改善箇所説明図

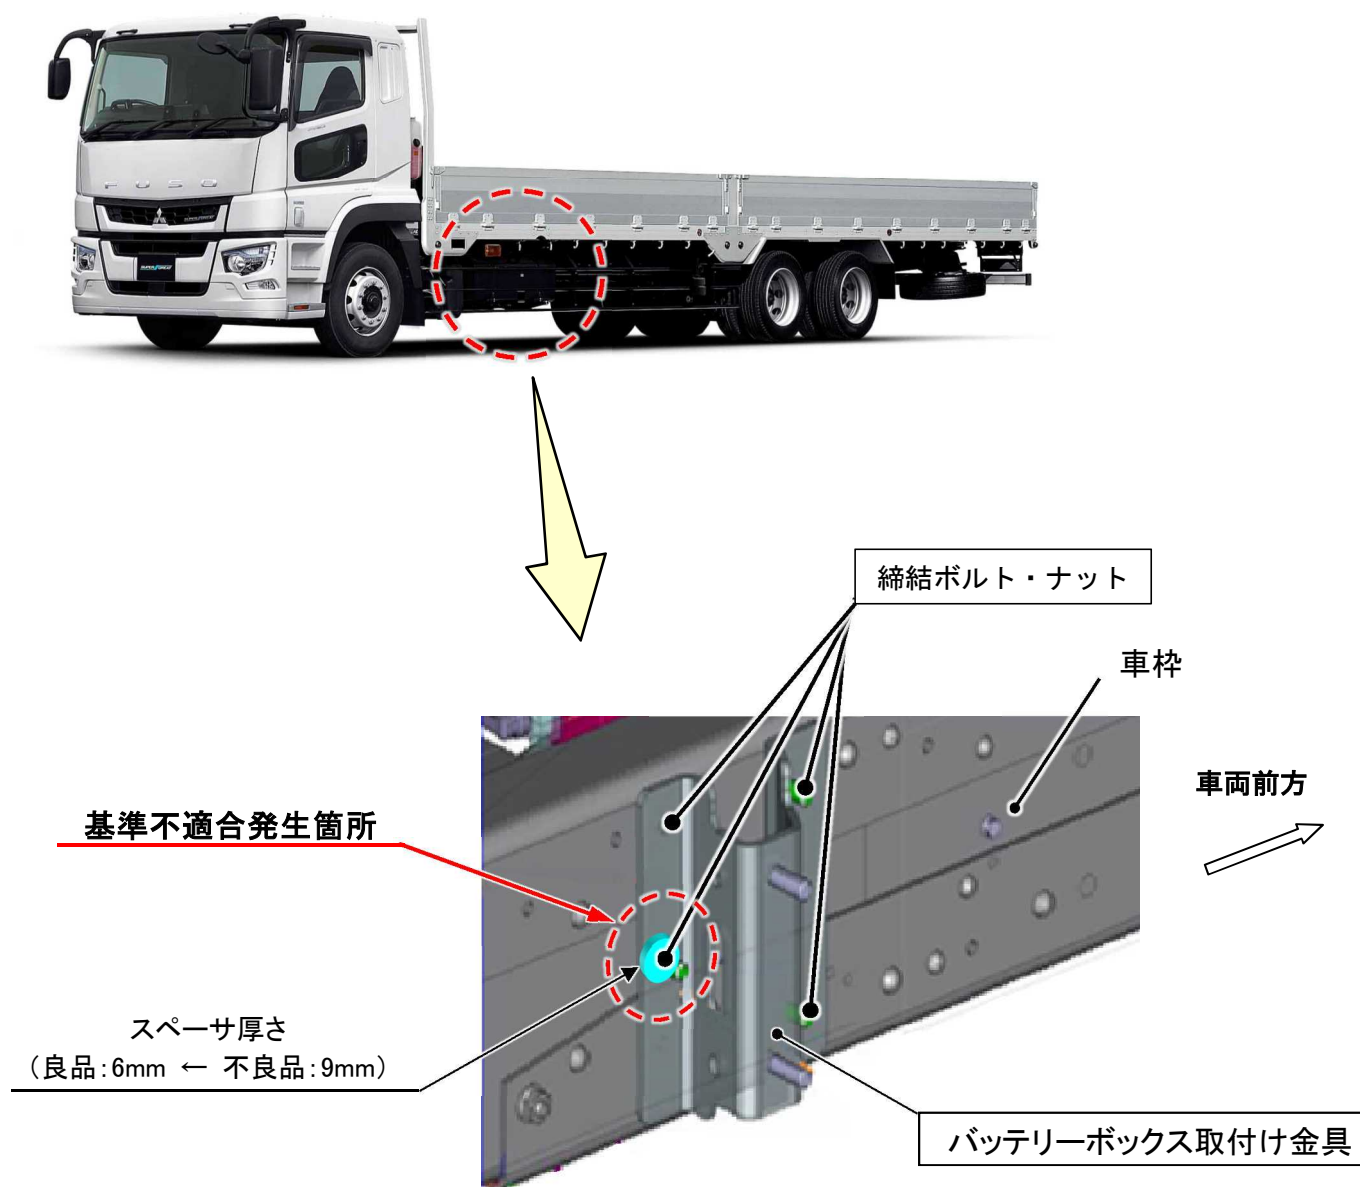
大型トラックにおいて、バッテリーボックス取付け金具の製造過程で当該金具の寸法管理が不適切なため、締結ボルトが適正に締められていない。そのため、そのままの状態で使用を続けると、当該金具の締結ボルトが緩み、最悪の場合、バッテリーボックスが脱落するおそれがある。

良品のバッテリーボックス取付け金具に交換する。

また、当該金具を車枠に締結しているボルト・ナットを全て新品に交換する。

注： は良品および新品に交換する部品を示す。
